Chailly-en-Bière

MODIFICATION N°1 DU PLAN LOCAL D'URBANISME

NOTICE DE PRESENTATION

Dossier pour enquête publique

MODIFICATION APPORTÉE À L'OAP N°3.2 (PAGE 12)

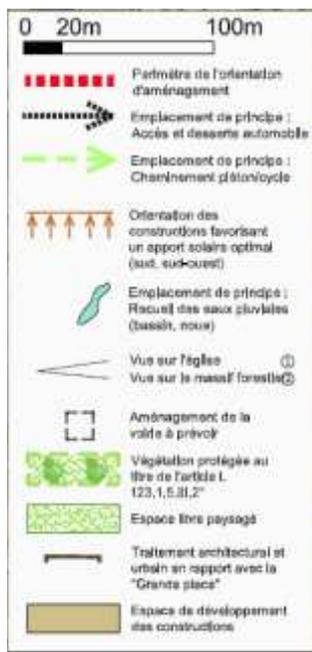
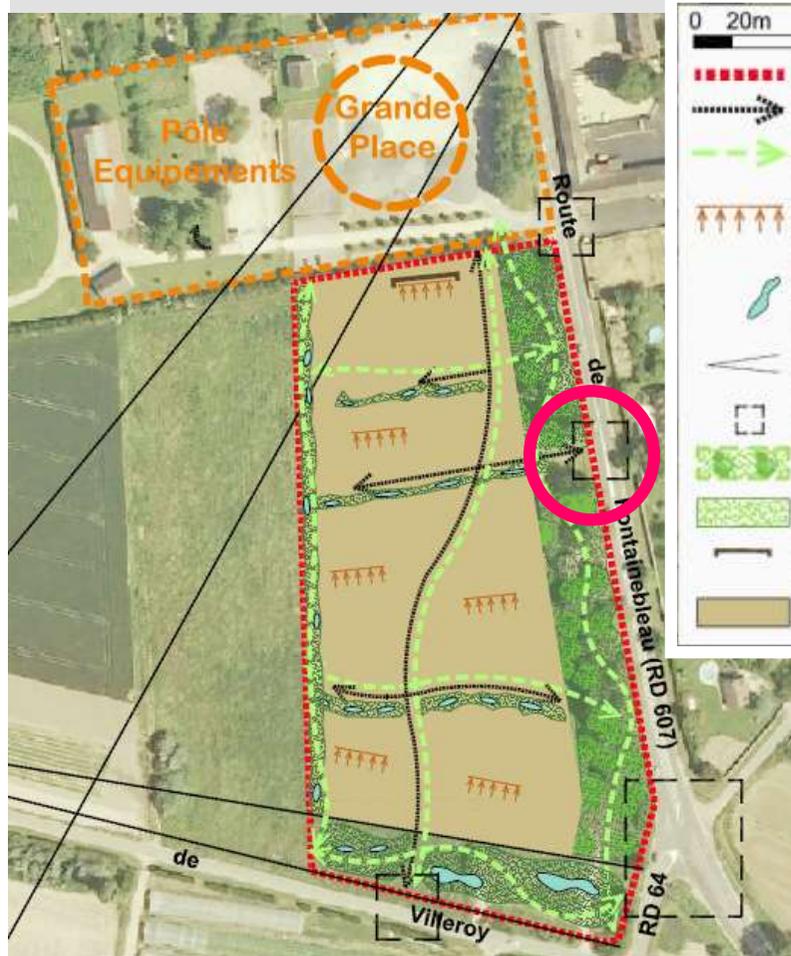
L'aménagement de voirie à prévoir entre le futur quartier et la RD607 est supprimé compte tenu de l'avancement des études sur la desserte du quartier qui ne montrent pas la nécessité de son maintien (voir l'étude « Entrée de ville Sud sur Chailly en Bière – 27 11 2018 » CD VIA) .
